Dotyczy: Procedury wyboru wykonawcy usługi opracowania dokumentacji projektowej w zakresie modernizacji infrastruktury na potrzeby posadowienia nowego doku pływającego przy nabrzeżu Gdyńskim w Szczecinie – ogłoszonej Zaproszeniem do złożenia oferty z dnia 27.01.2021 r.

Zamawiający - Morska Stocznia Remontowa „Gryfia” S.A. informuje, że w ramach procedury wyboru Wykonawcy usługi, do dnia dzisiejszego do Zamawiającego wpłynęły następujące pytania:

OBSZAR INWESTYCJI

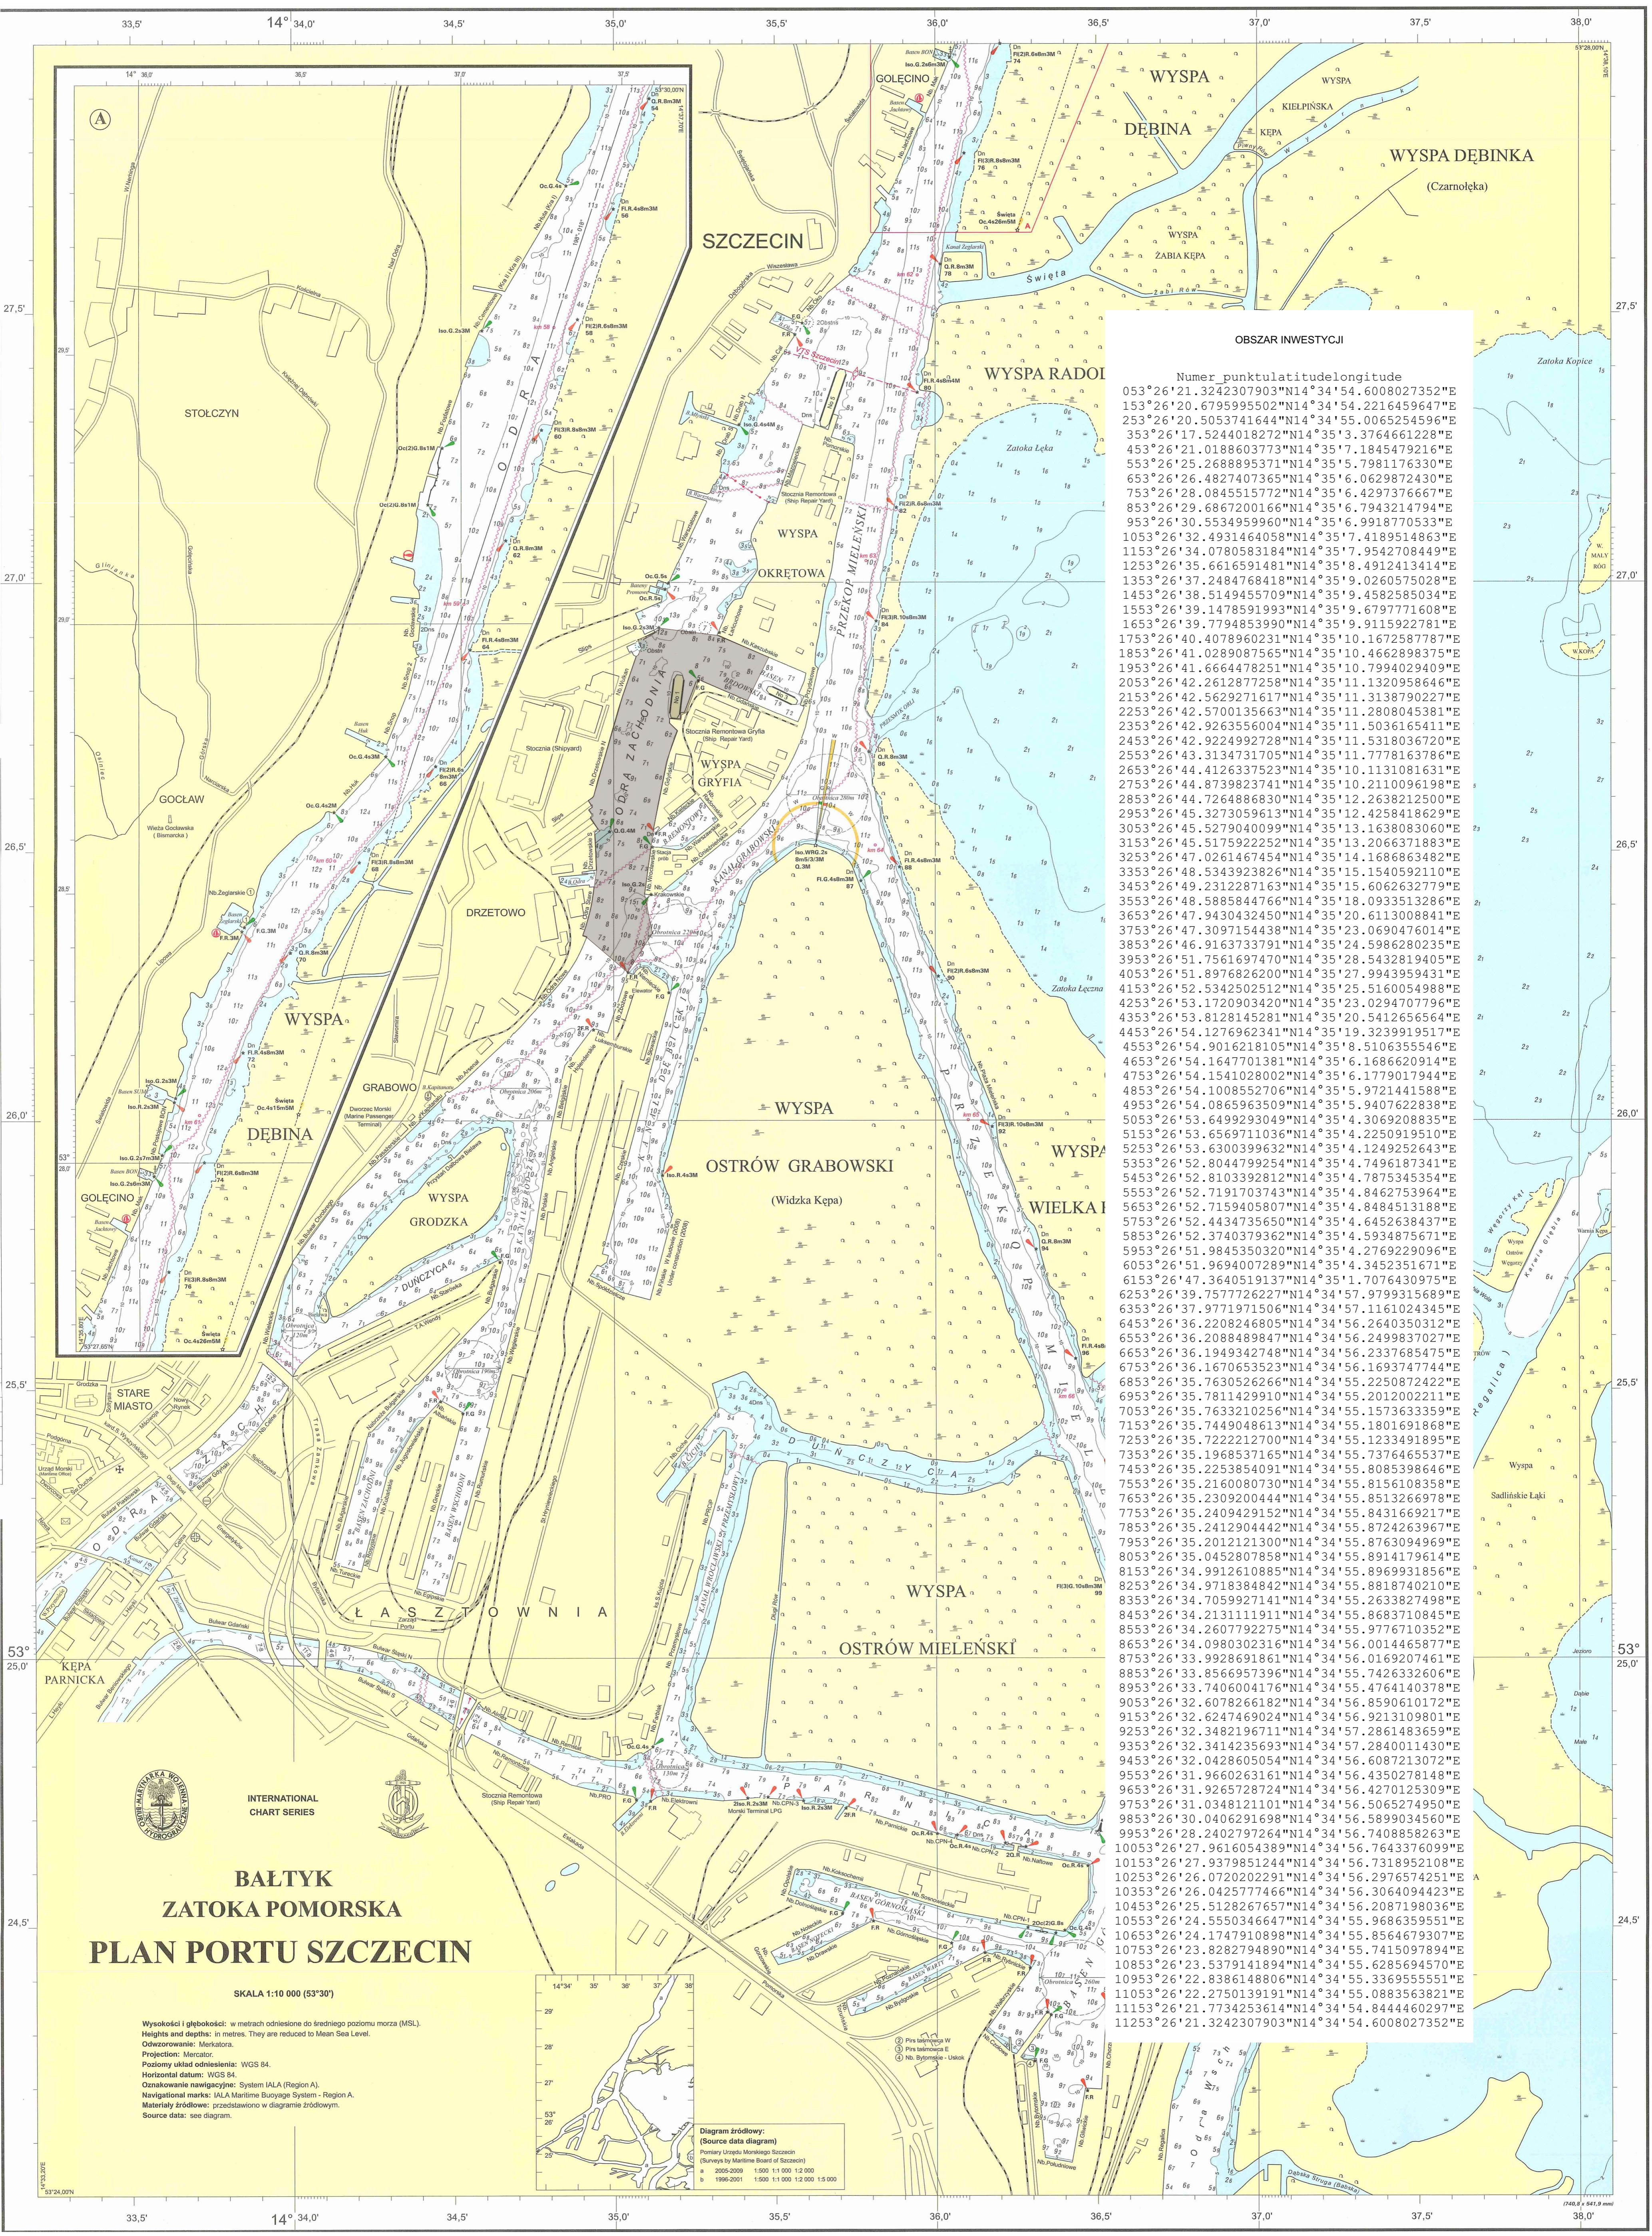
3. Zwracamy się z uprzejmą prośbą o załączenie do akt postępowanie załącznika graficznego do wniosku o wydanie zezwolenia na wznoszenie sztucznych wysp co pozwoli stwierdzić że zakresem objęto całościowo rejon inwestycji.

4. Zwracamy się z uprzejmą prośbą o jednoznaczne potwierdzenie iż wniosek o zezwolenie na wznoszenie sztucznych wysp obejmuje przesunięcie linii odwodnej nabrzeża Gdyńskiego co będzie koniecznym ze względu na znaczące zwiększenie głębokości przed nabrzeżem.

ODPOWIEDŹ: Zamawiający dołącza do niniejszej odpowiedzi mapę, stanowiącą załącznik do wniosku o wydanie zezwolenia, skierowanego do właściwego ministra.

ODPOWIEDŹ: Zamawiający potwierdza, iż wniosek o zezwolenie na wznoszenie sztucznych wysp obejmuje przesunięcie linii odwodnej nabrzeża Gdyńskiego, co jest do zweryfikowania na dołączonej mapie zgodnie z odpowiedzią do pytania nr 3.
